ESCLARECIMENTO 01_CONCORRÊNCIA Nº 01/2024-SEDF_PROCESSO Nº00080-00307985/2023-16

REF.: CONCORRÊNCIA Nº 01/2024-SEDF_PROCESSO Nº00080-00307985/2023-16

OBJETO: reconstrução do Centro de Ensino Fundamental (CEF) 01, localizado na entrequadras 2/4, AE 07– Candangolândia/RA XIX – DF.

Edificação Principal - Fachada 2
ESC. 1/100

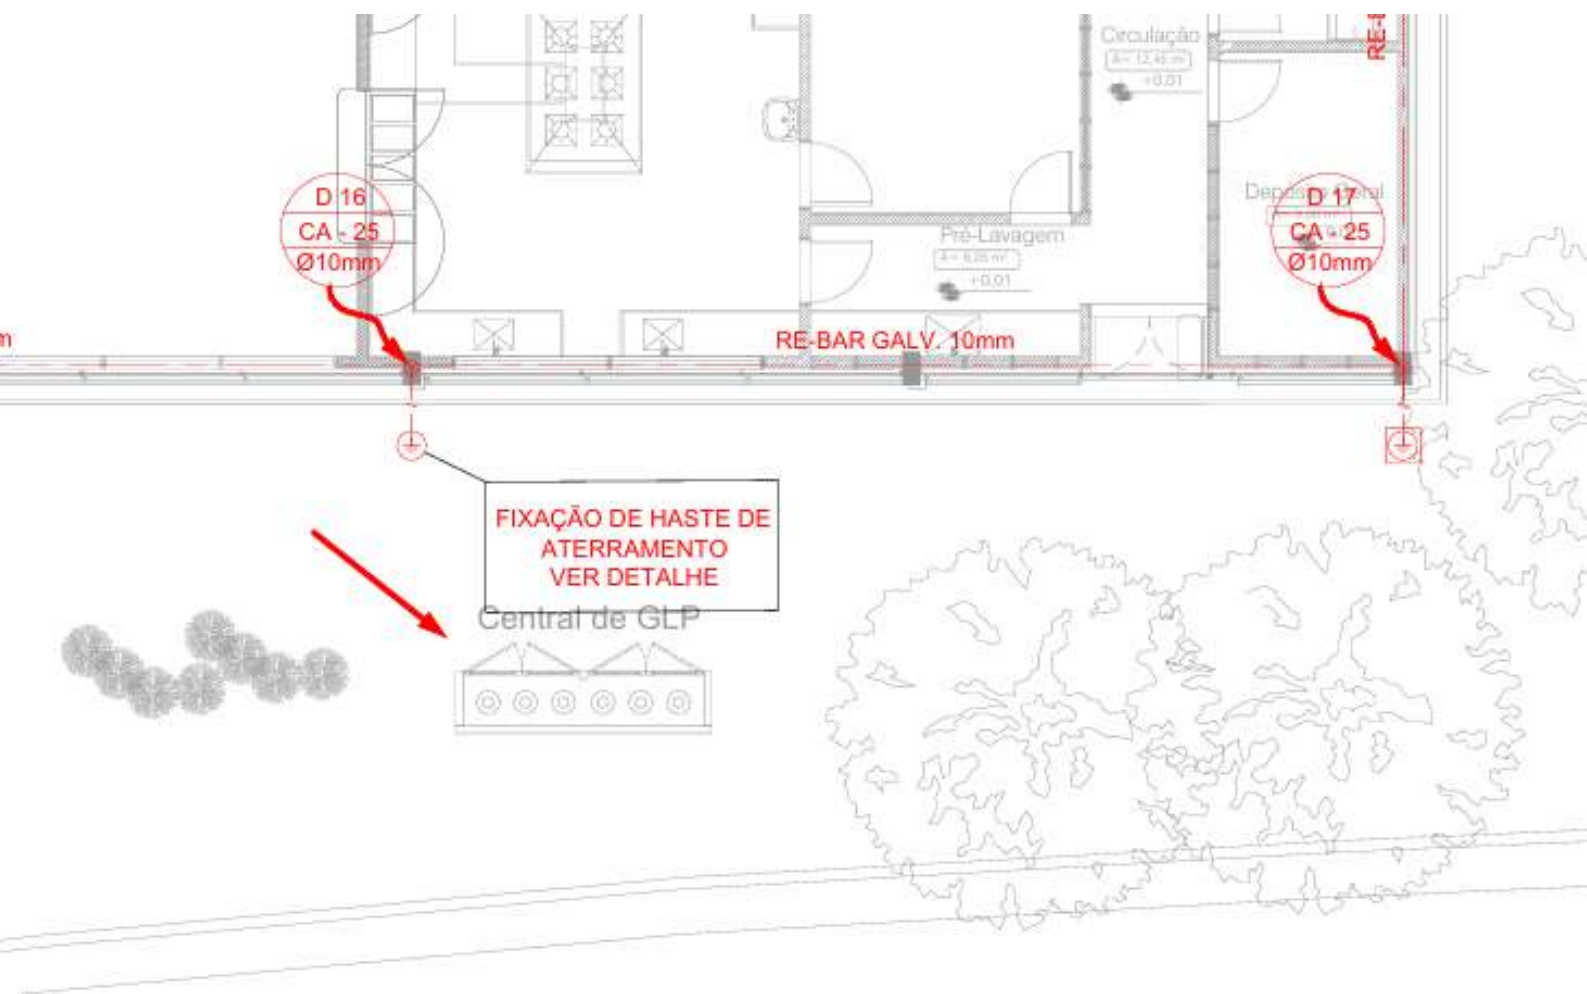
4/Na planilha licitada, não encontramos o item de fechamento da fachada em Placas cimentícias que são indicadas tanto na edificação principal quanto na Quadra (Fazendo parte inclusive da Platibanda).

Questionamos o motivo de não ser contemplado tal item, que possui valor agregado expressivo na obra, e caso tenha sido contemplado poderiam nos indicar o item de referência na Planilha?

Resposta: Despacho „ SEE/SIAE/DIRED (id. 140526977): As alterações de materiais especificados nos projetos serão tratadas durante o andamento da obra, pela fiscalização da SEE/DF, para não haver prejuízos em relação ao que está orçado na planilha orçamentária. Ofício nº 0006/2024 SAF (id. 140526927): Foi considerado no orçamento a execução das platibandas com telhas metálicas;

FORMA DO PAVIMENTO QUADRA-NV 000 (Nível 48) ESCALA 1:50

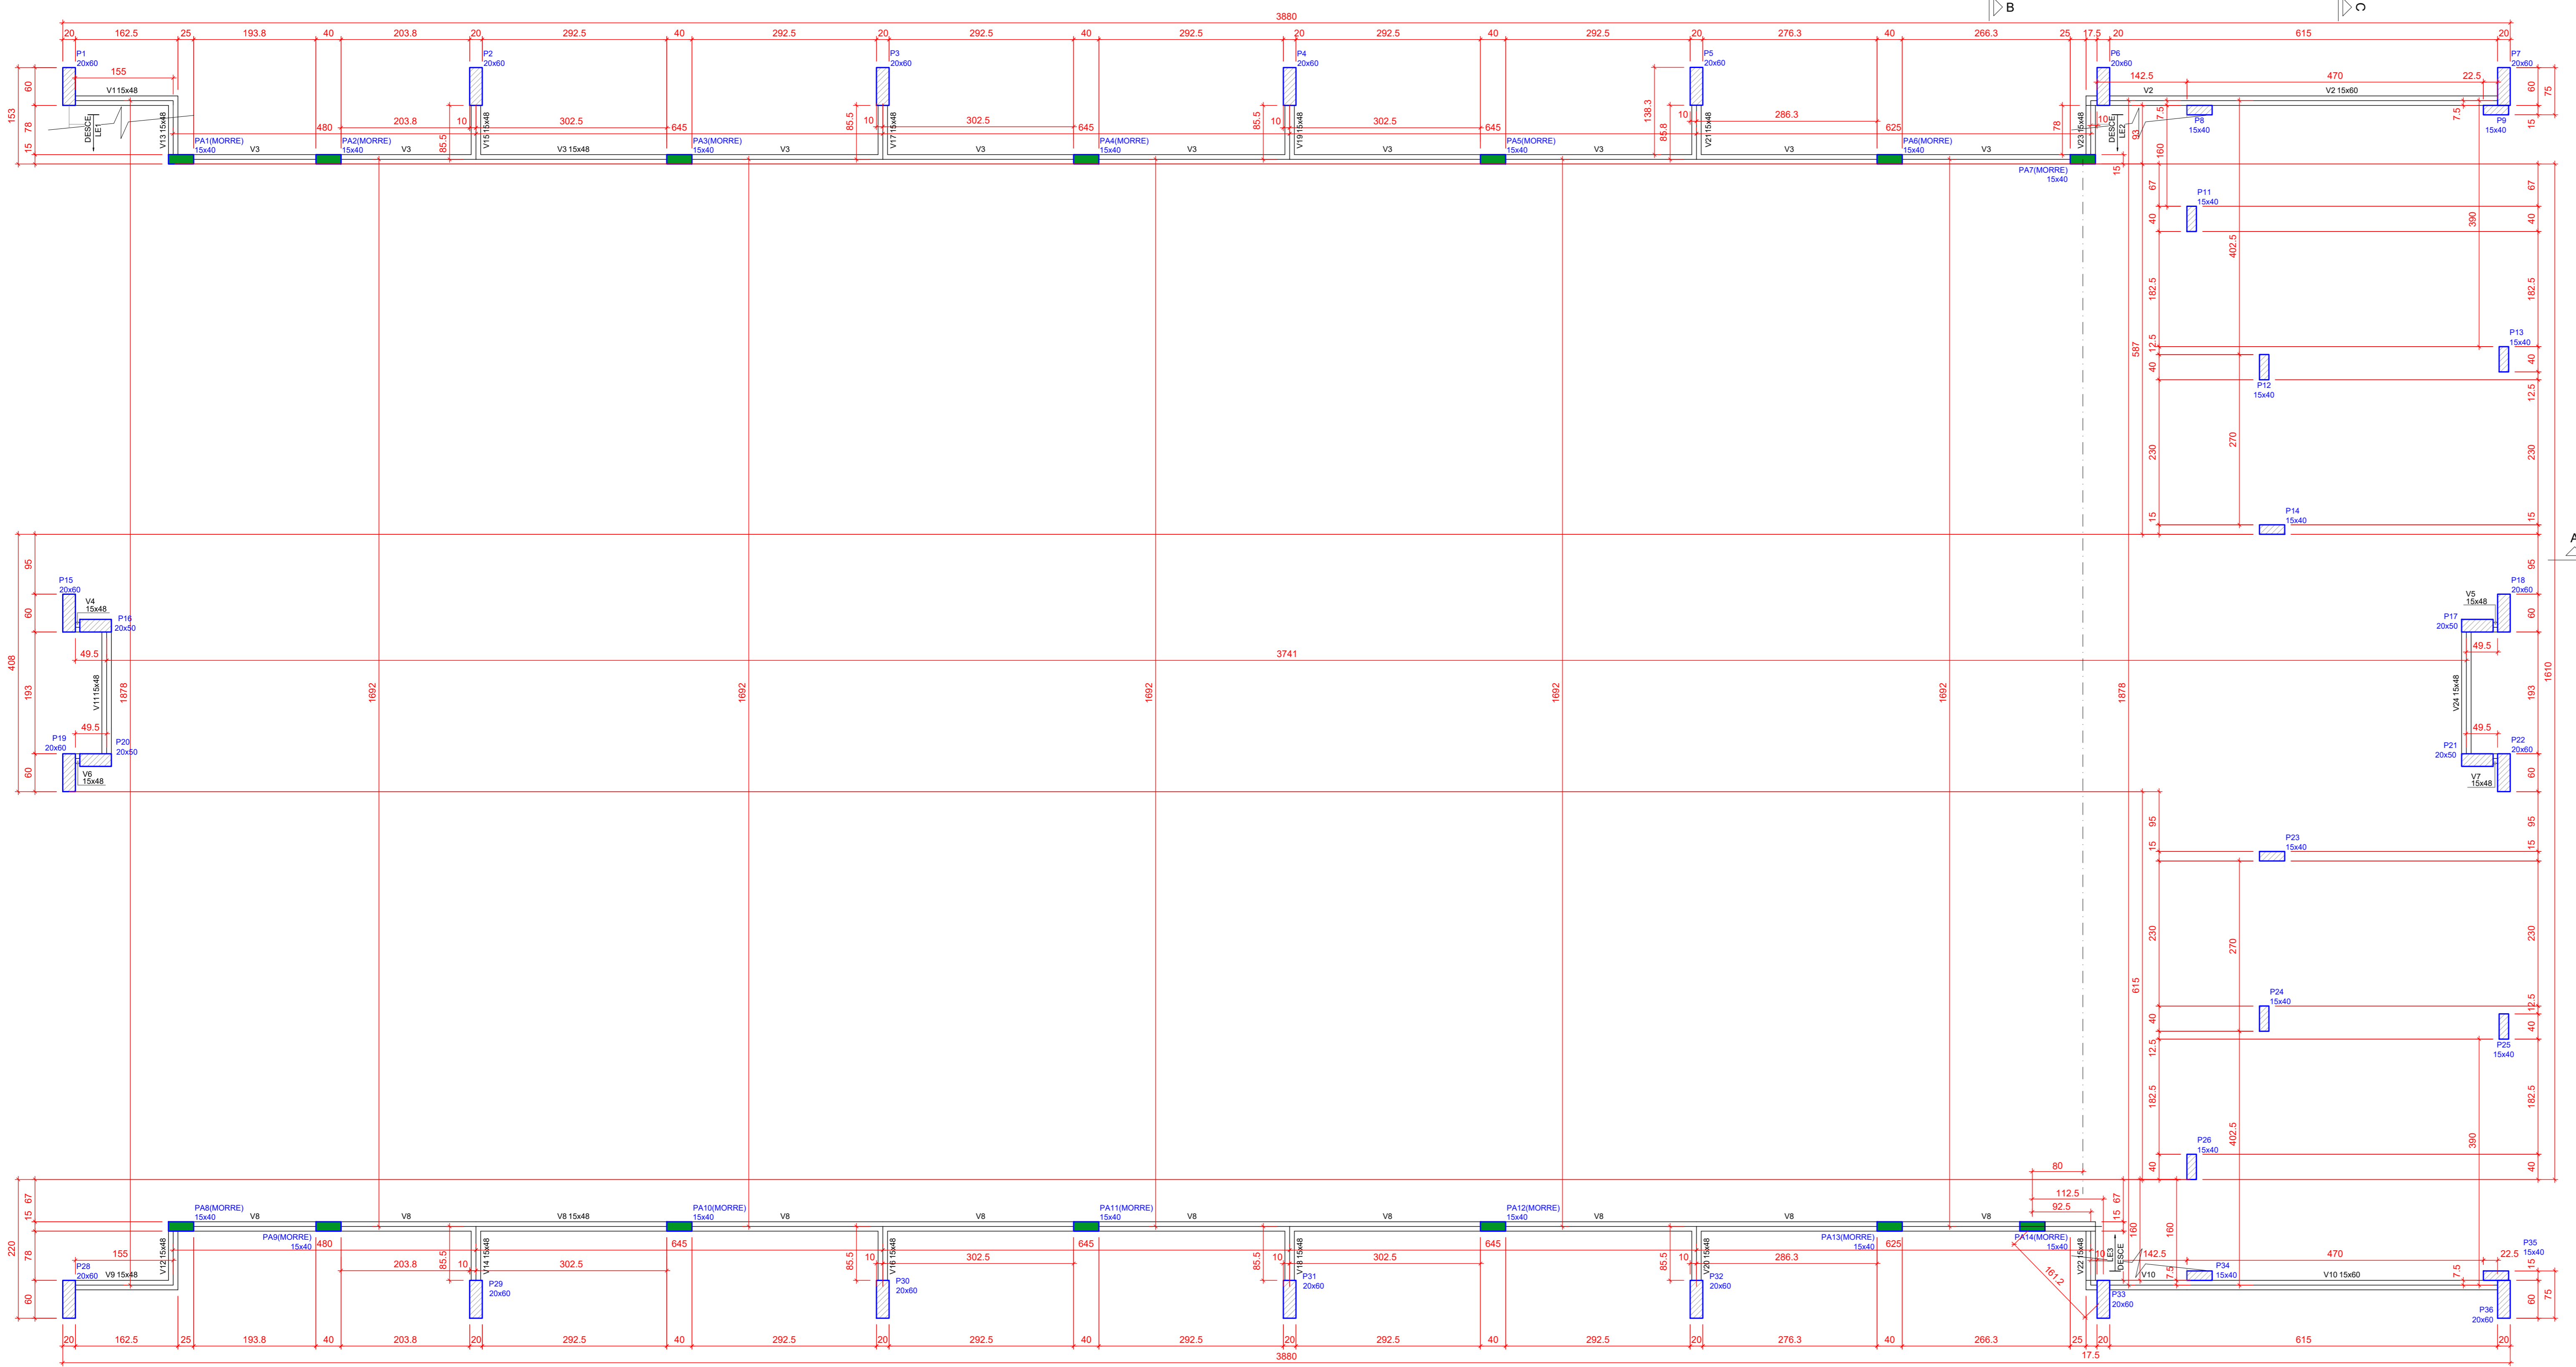
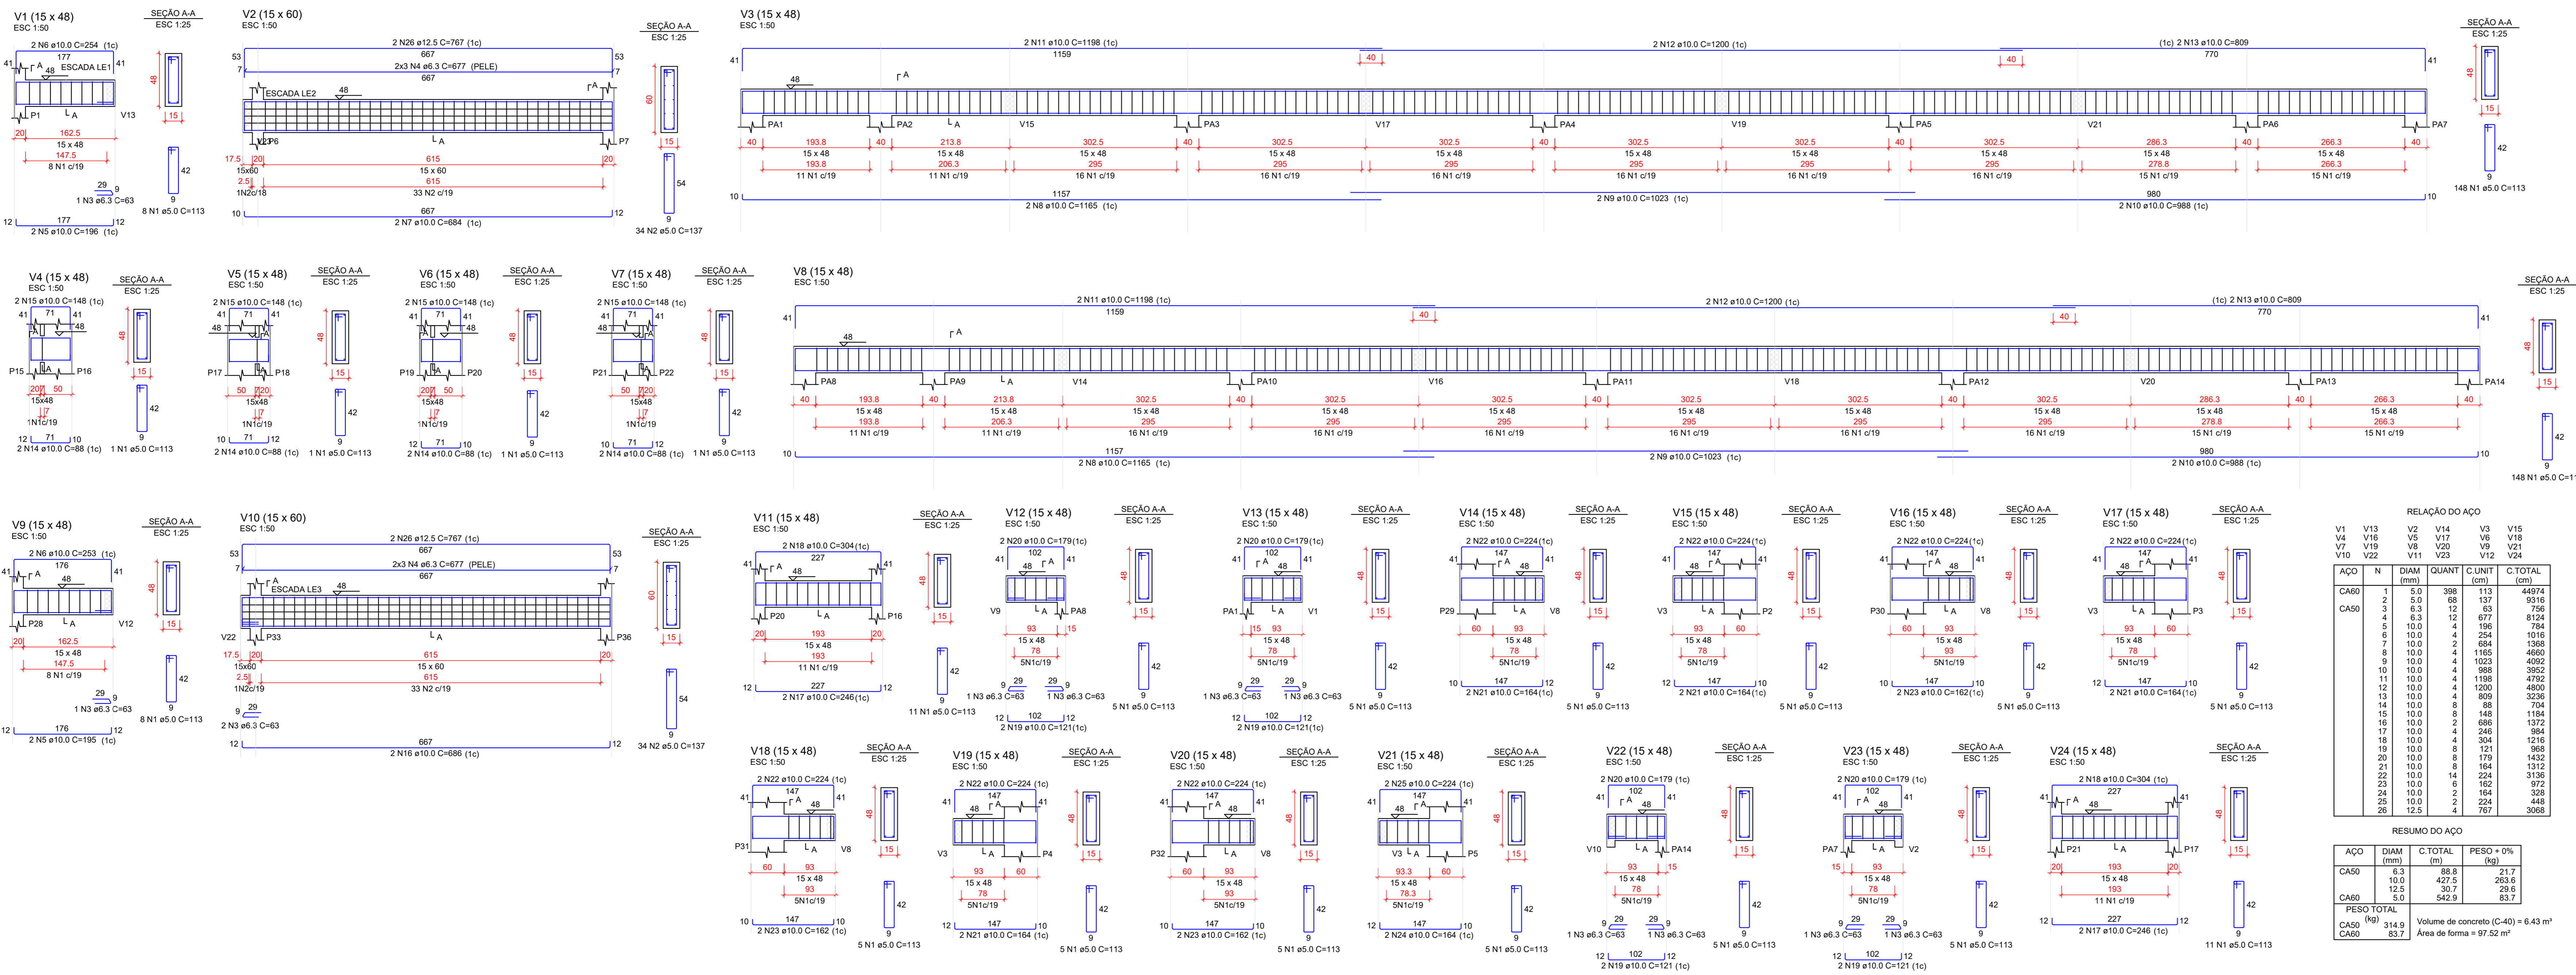
11/A quantidade de aço, concreto e forma dos blocos de fundação da quadra poliesportiva estão diferentes em relação ao projeto e planilha orçamentária.

Além disso, no orçamento aparece aço com bitola de 10 e 12,5mm, mas não tem no projeto essas dimensões

Resposta: Ofício nº 0006/2024 SAF (id. 140526927): Idem item 10;
